L. dz. DZP-215/20

Poznań, dnia 20.04.2020 r.

**Dotyczy: PN-13/20** przetargu nieograniczonego na **Budowę Budynku Oddziałów Onkologii Dziecięcej wraz z łącznikiem, stanowiącą III Etap inwestycji obejmującej rozbudowę budynku głównego Szpitala Klinicznego im. Karola Jonschera Uniwersytetu Medycznego im. Karola Marcinkowskiego w Poznaniu przy ul. Szpitalnej 27/33 wraz z zagospodarowaniem terenu oraz robotami towarzyszącymi.**

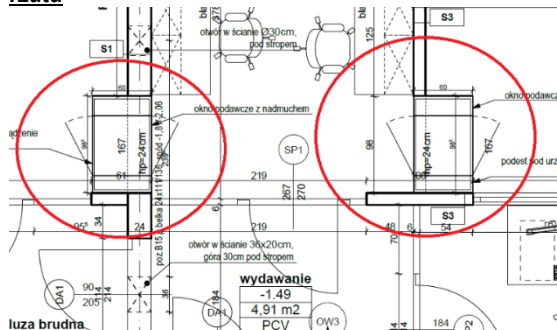
4. Jeżeli panele przyłóżkowe należy uwzględnić w ofercie prosimy o udostępnienie specyfikacji.

**Odpowiedź: Panele przyłóżkowe należy przyjmować zgodnie z projektem technologii medycznej.**

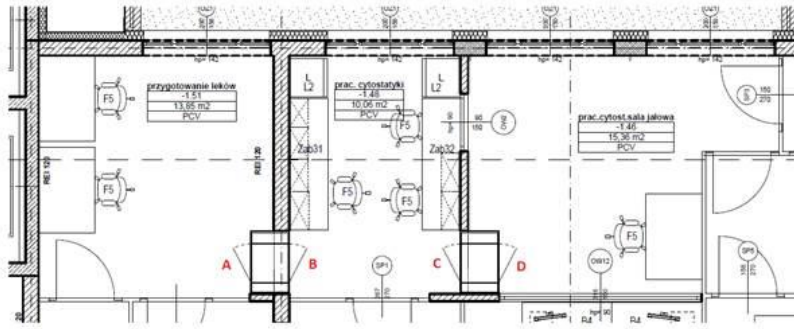
1. Na jakiej wysokości licząc od posadzki ma znajdować się dno komory (może się to wiązać ze zmianą wysokości całego okna podawczego)?

**ODP. Dno dolnej komory powinno się znajdować na wysokości 60cm.**

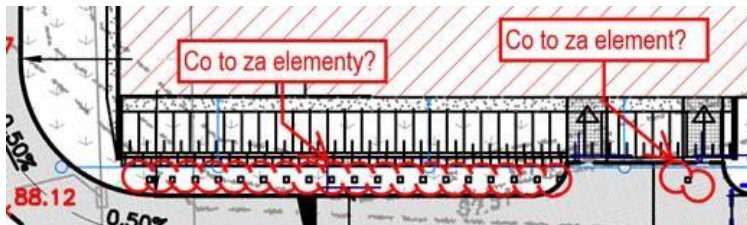
1. Prosimy o potwierdzenie, że zgodnie z rys. A-02-01\_PRZEKRÓJ A-A oraz A-02-02\_PRZEKRÓJ B-B, pomimo zastosowania betonu z dodatkiem W8, należy wykonać poziomą i pionową izolację przeciwwodną elementów monolitycznych, tj. stóp, ław i płyt fundamentowych, składającą się z papy termozgrzewalnej na roztworze gruntującym. Dodatkowo prosimy o potwierdzenie, że taką samą izolację należy wykonać na warstwie chudego betonu, pod elementami monolitycznymi.

**ODP. Tak, potwierdzamy.**
